R03 通学路対策予定・対策検討箇所図（鳥取市・河原第一小） 1/2

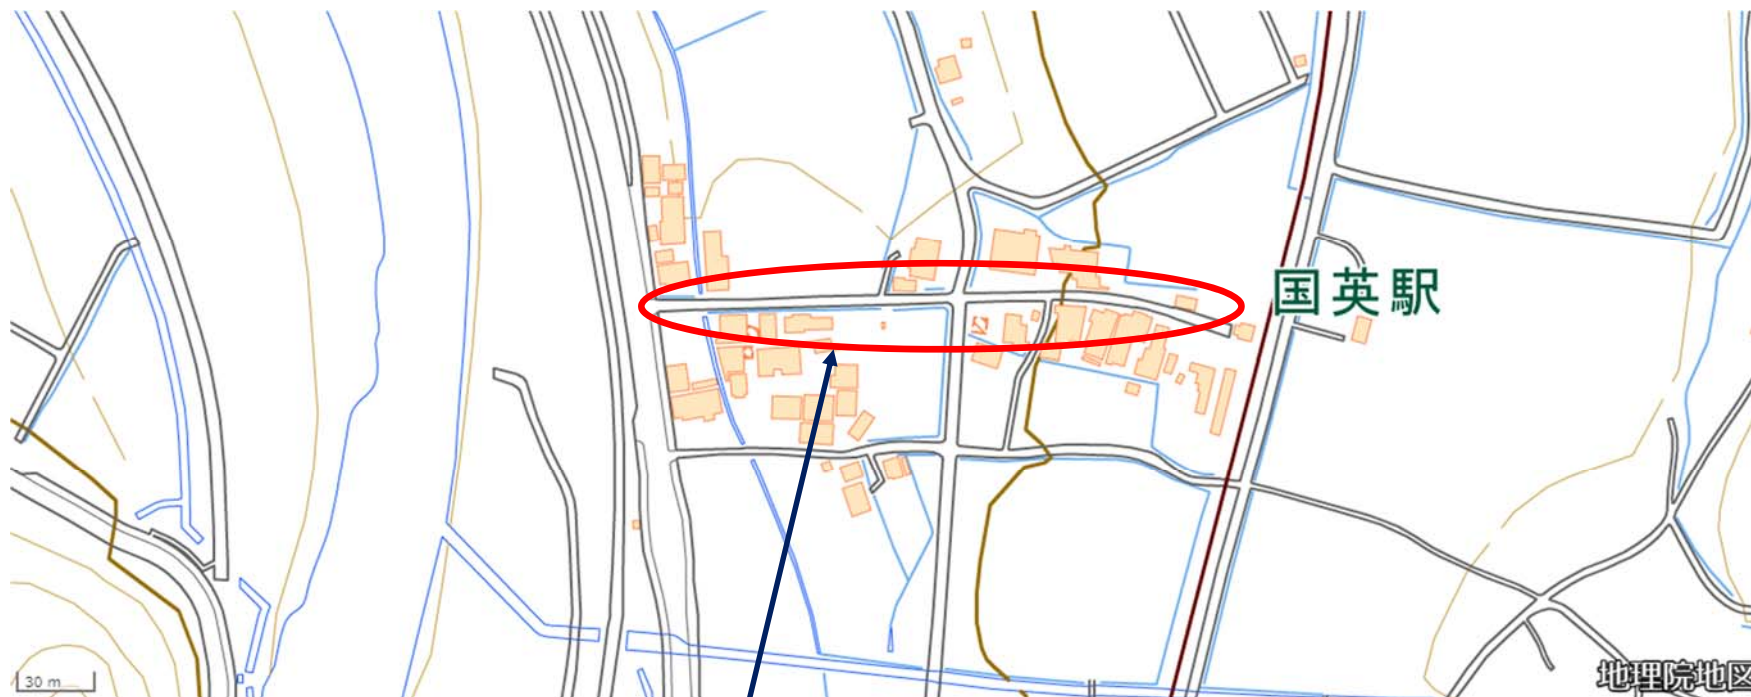
併設されている河原橋歩道橋の柵が腐食しており、大変危険。早急に修繕を。

既に発注済である。令和3年度及び4年度の2年間で柵部分を全面取替する。
